Meie 18.12.2024 nr 7.2-2/24/11977-6

**Taevavärava tee 10, 11, 12, 13, Taevavärava
tee lõik L2 ja Sarapiku II kinnistute
detailplaneeringust**

Võttes aluseks ehitusseadustiku (edaspidi *EhS*) ja planeerimisseaduse (edaspidi *PlanS*) **peame vajalikuks lahendada** LOOV Arhitektid OÜ töö nr 23TAE-DP „Rae küla Taevavärava tee 10-13 ja Sarapiku II kinnistu ja lähiala detailplaneering“ järgmised puudused.

Joonis 1. Väljavõte planeeringu joonisest

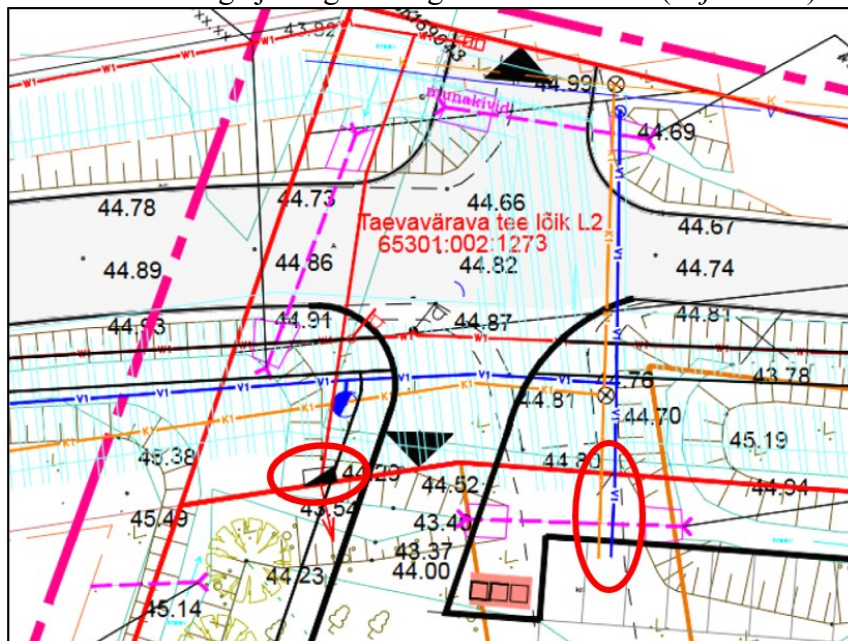
Planeeringu seletuskirja p 5.5 *Elektrivarustus* on öeldud, et *Objekti elektrivarustuseks planeerida kinnistu piirile 0,4 kV liitumiskilp ja jaotuskilp*. Elektrivarustuse osa tuleb täpsustada. Lisada planeeringu joonisel näidatud planeeritud elektrikaabli liitumispunkt koos vastav viitega ja selgitus tingmärkide loetellu (vt joonis 1).

Joonis 2. Väljavõte planeeringu joonisest

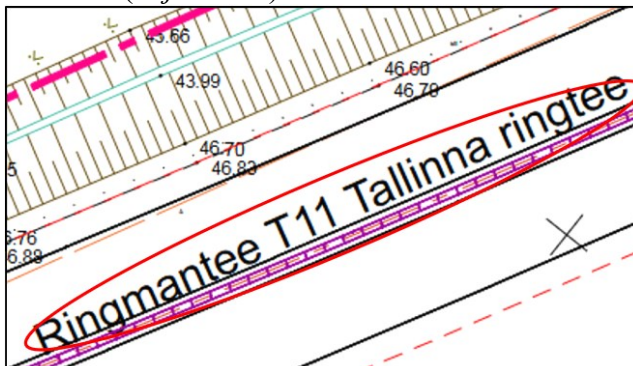
- 4.1. Tingmärkides näidatud hoonestusala ja hoonestusettepanek ei ole joonisel tuvastatav. Planeeritud hoonestusala on märgitud topelt (vt joonis 2).

Joonis 4. Väljavõte planeeringu joonisest

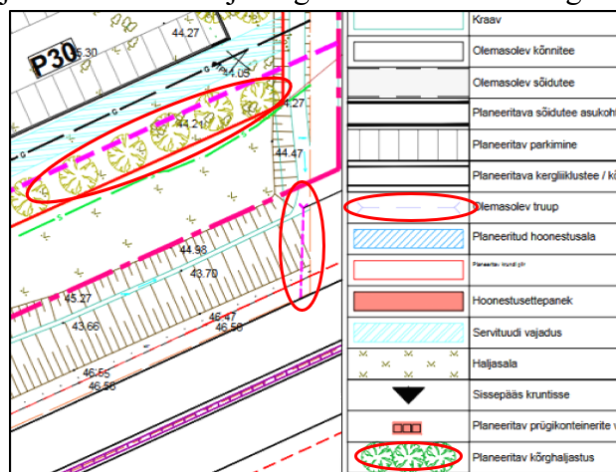
- 4.3 Planeeringu joonisel puudub POS 1 tabel (vt joonis 4).
